COMUNE DI ROSETO DEGLI ABRUZZI

SETTORE II – SERVIZI TECNICI

OGGETTO: Proposta di variante al PdL approvato con DCC 24/2009 - Richiesta parere prot. 30370 del 05-07-2024 - Riscontro

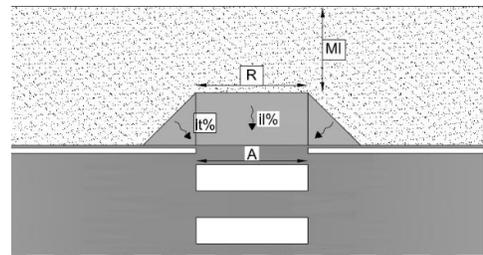
Preliminarmente, nell'ottica di fattiva collaborazione e con l'obiettivo di una miglior fruizione degli spazi e delle infrastrutture destinati alla cessione ed all'uso pubblico, si propone la seguente osservazione, ove possibile, funzionale al miglioramento dell'insediamento:

- *Valutare la possibilità di diversa collocazione dell'area Servizi C1 che, per come proposta in variante, si presenta per forma ed estensione, di scarsa utilizzabilità per futuri insediamento di servizi;*
